AMMODERNAMENTO A N° 4 CORSIE DELLA S.S. 514  
"DI CHIARAMONTE" E DELLA S.S. 194 RAGUSANA  
DALLO SVINCOLO CON LA S.S. 115 ALLO  
SVINCOLO CON LA S.S. 114.

PROGETTO DEFINITIVO

Risposte alle note presentate dalla Soprintendenza della Provincia di Ragusa  
in Cds

Fig. 12 Viadotto Vallone delle Coste Proposta Progetto Definitivo in Variante

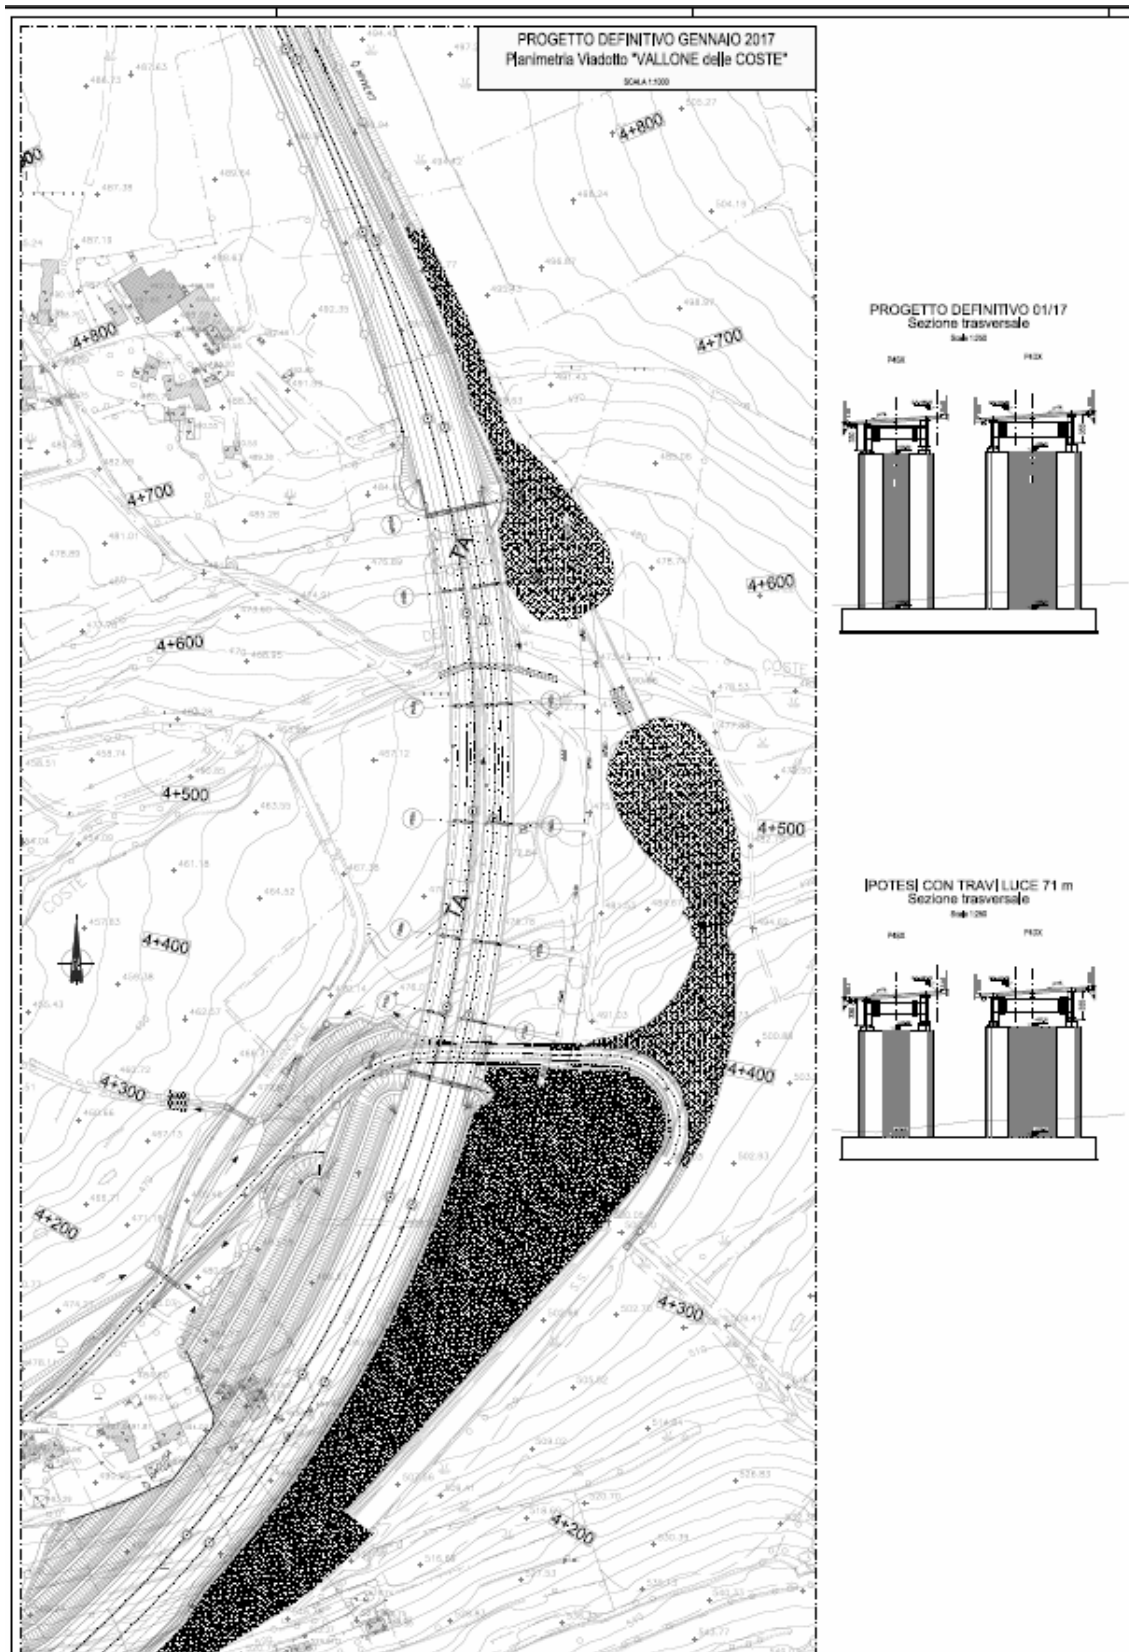
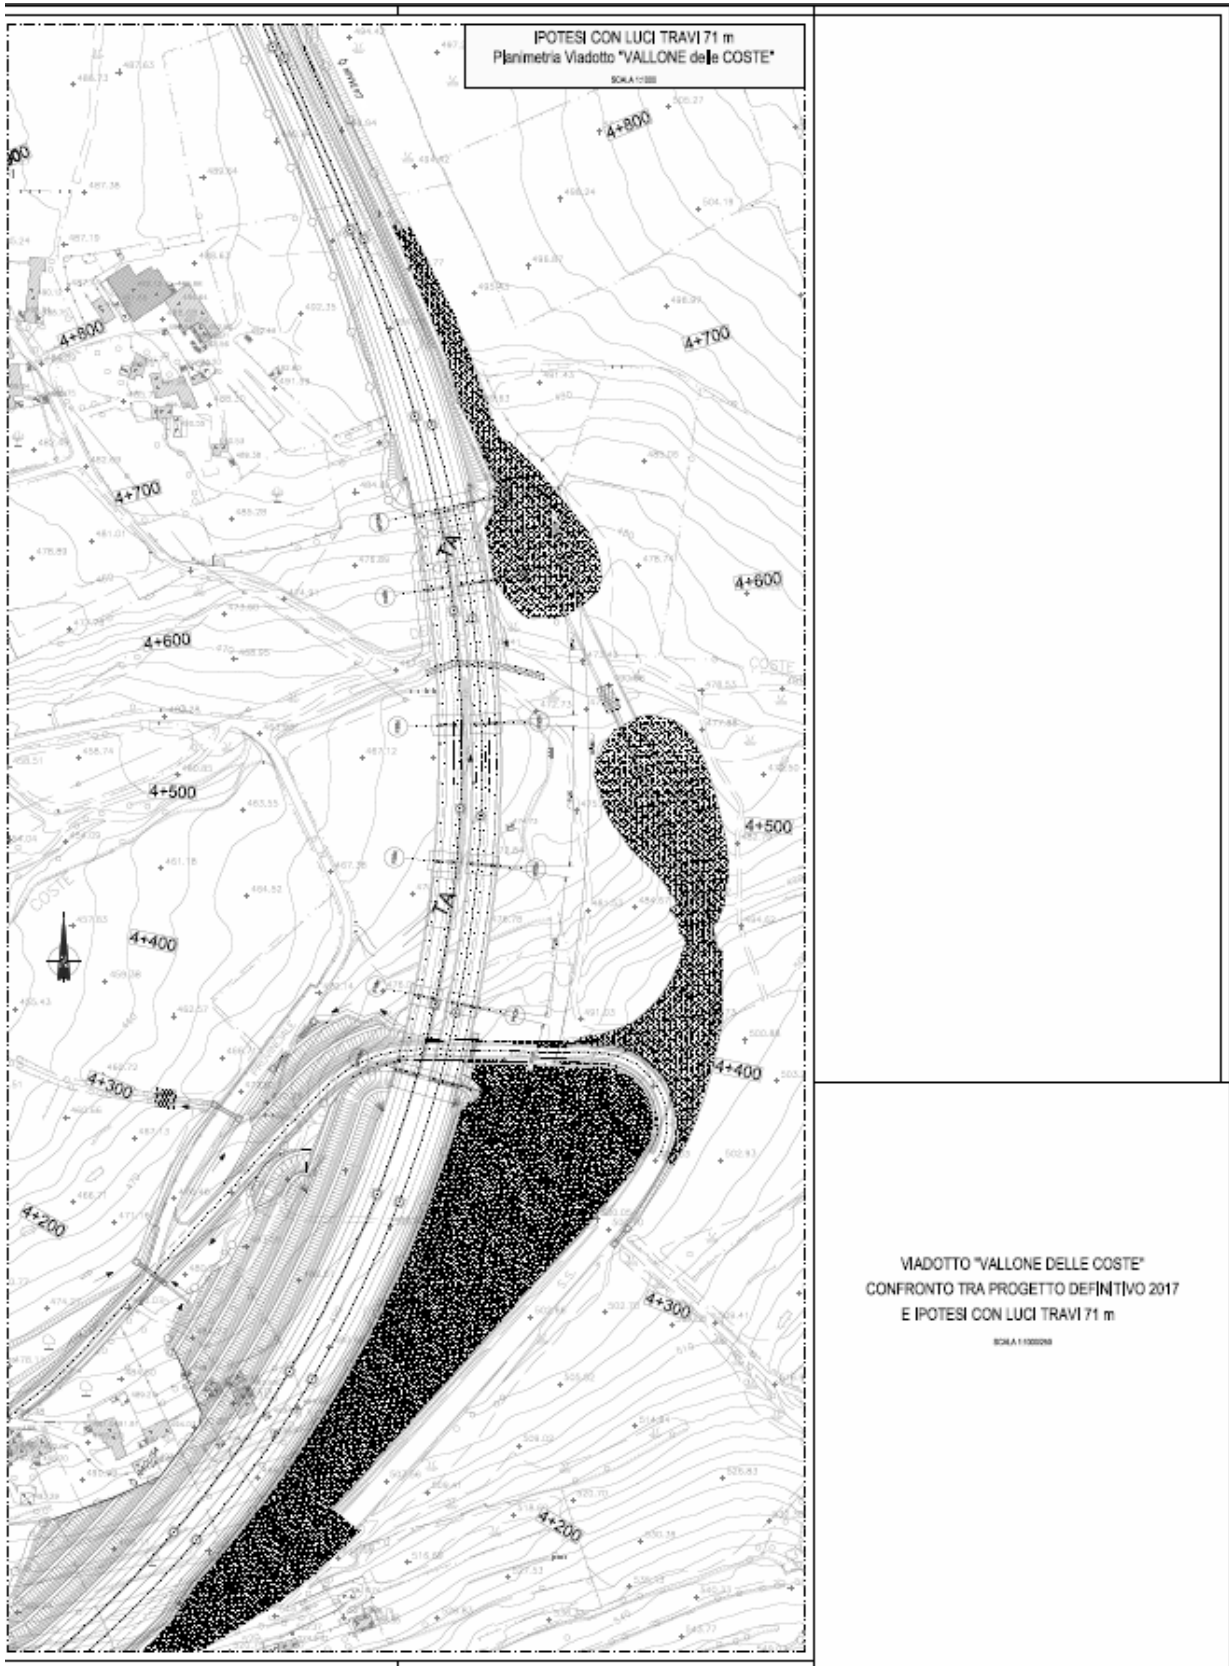
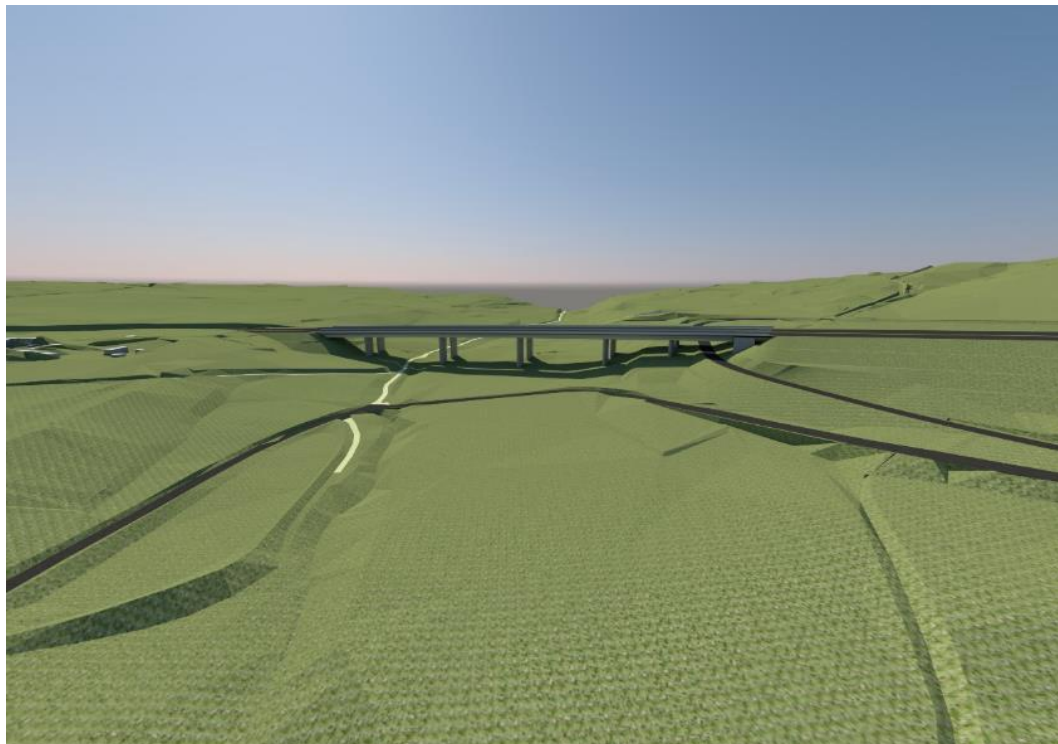
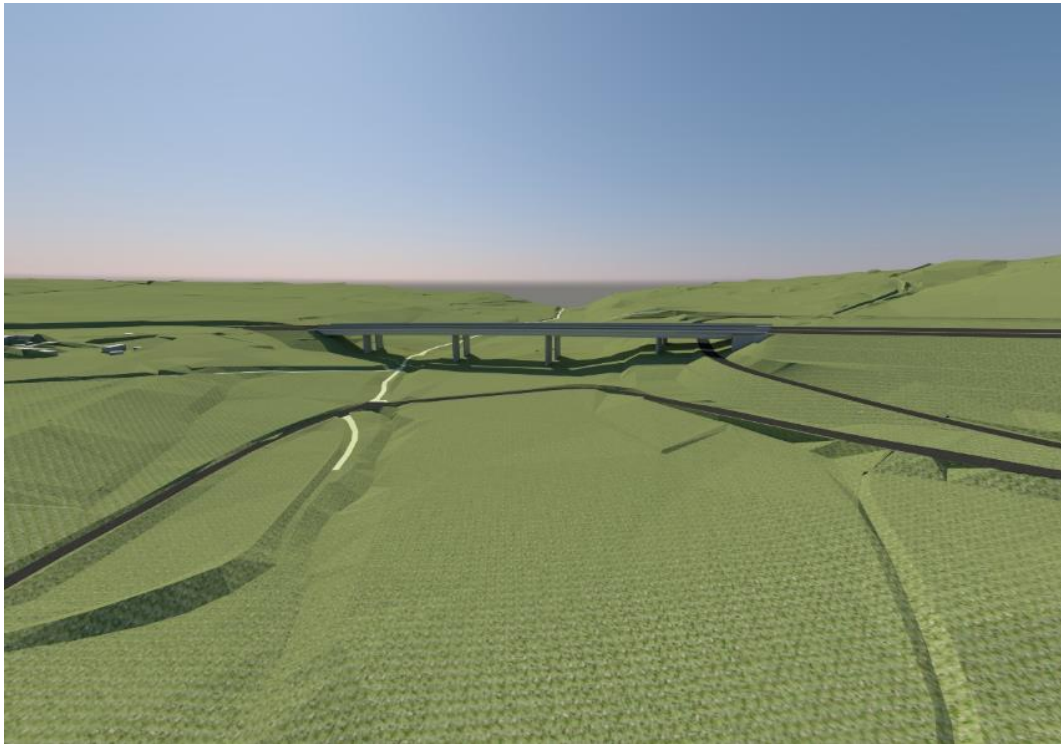
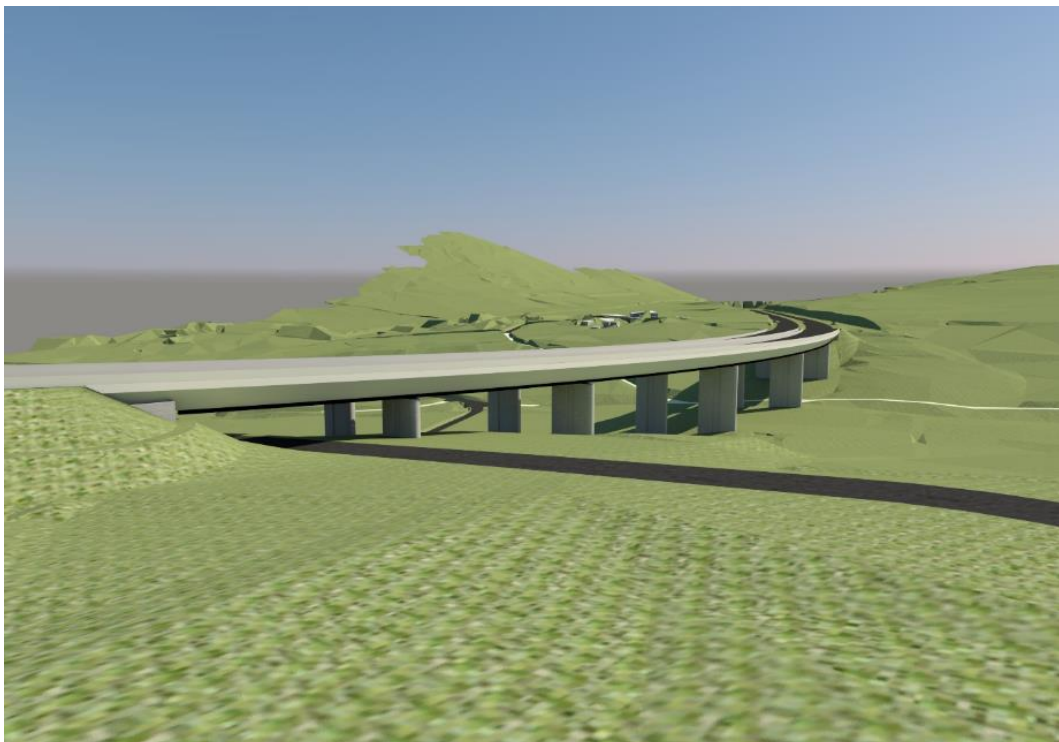
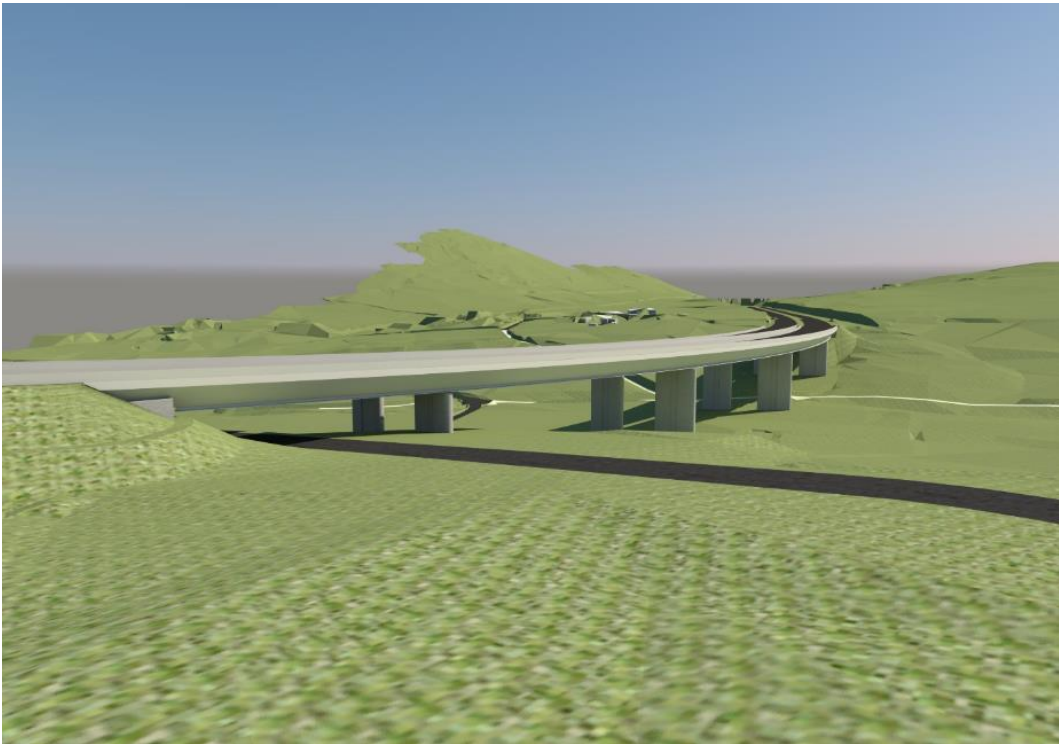
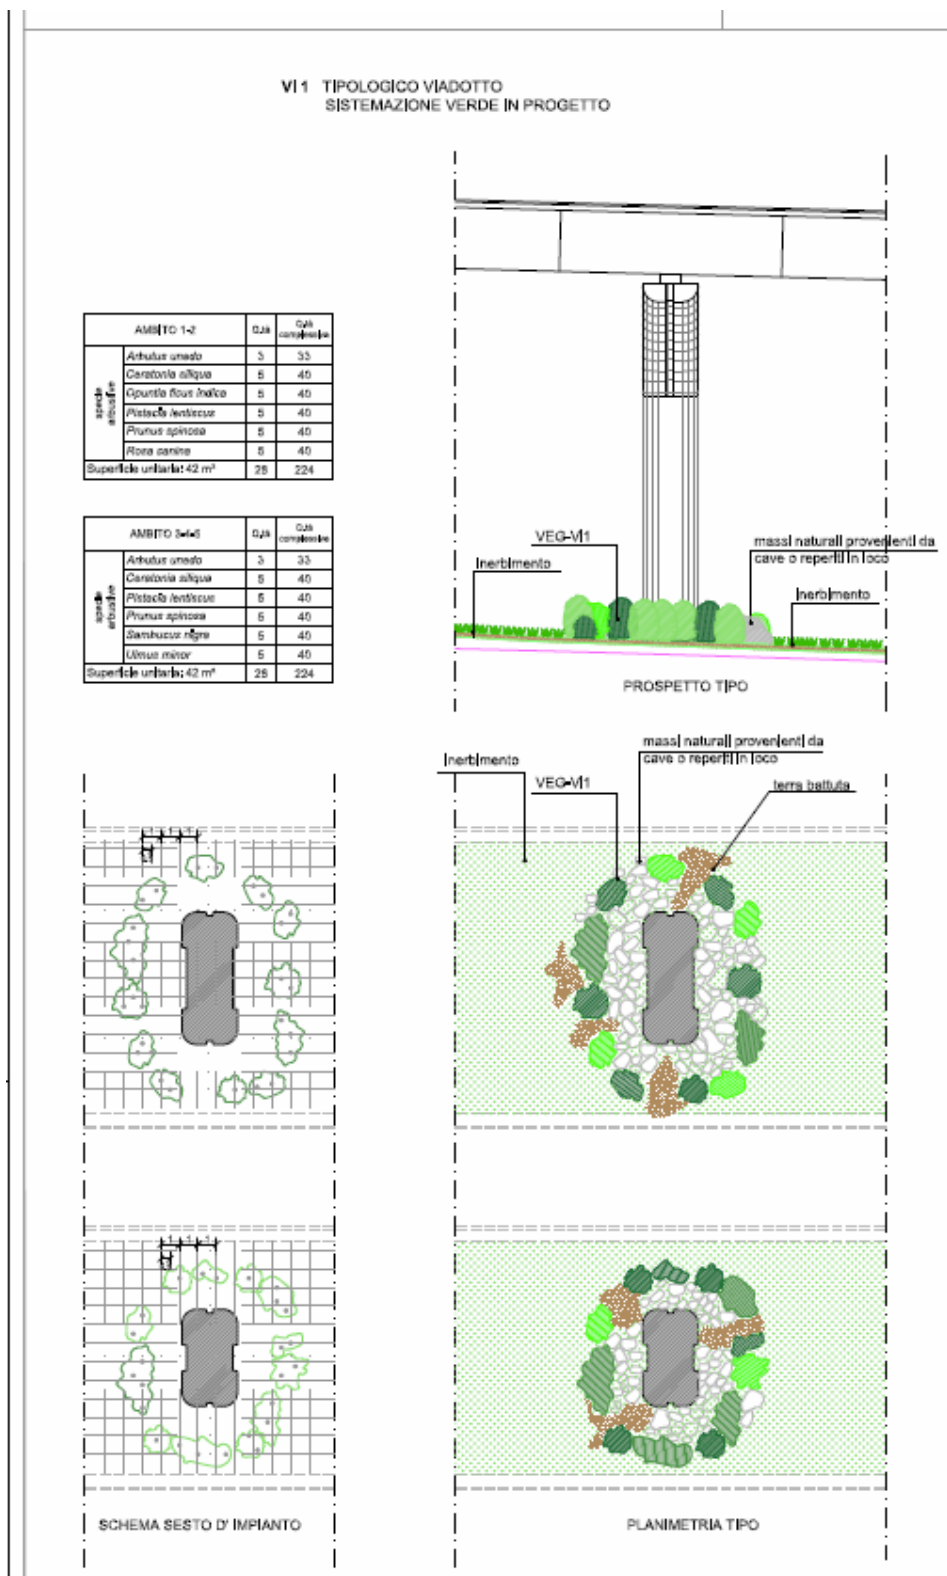
- 4) Il viadotto denominato "vallone della costa" (lotto 1) dovrà essere realizzato con solo due piloni centrali e dovrà essere riproposto per l'approvazione da parte di questa Soprintendenza, allegando inoltre il rendering con fotoinserimento (viadotto e rimodellamento dell'intero versante); l'intero versante prospiciente l'area del viadotto interessato dai lavori dovrà essere realizzato utilizzando interventi di ingegneria naturalistica;

La necessità di contenere i costi di investimento ha fatto propendere per la riduzione delle attuali 6 campate ottenute con 5 piloni ( $33\text{ m} + 40\text{ m} + 60\text{ m} + 60\text{ m} + 60\text{ m} + 40\text{ m} = 293\text{ m}$ ) in 5 campate ( $40\text{ m} + 71\text{ m} + 71\text{ m} + 71\text{ m} + 40\text{ m} = 293\text{ m}$ ) (Vedi Figg. 13, 14, 15 e 16).

E' stata infatti analizzata anche la fattibilità di una soluzione a tre campate, ma tale ipotesi, pur fattibile dal punto di vista tecnico, è risultata non percorribile perché comporterebbe un aumento dei costi non compatibile con l'attuale equilibrio finanziario dell'intervento.

I rendering sopra riportati mostrano come la soluzione in variante consenta di ottenere un elevato beneficio in termini di riduzione dell'impatto percettivo dell'opera anche dai punti di visuale più sfavorevoli, in cui le pile sono viste frontalmente (Fig. 15 e 16).
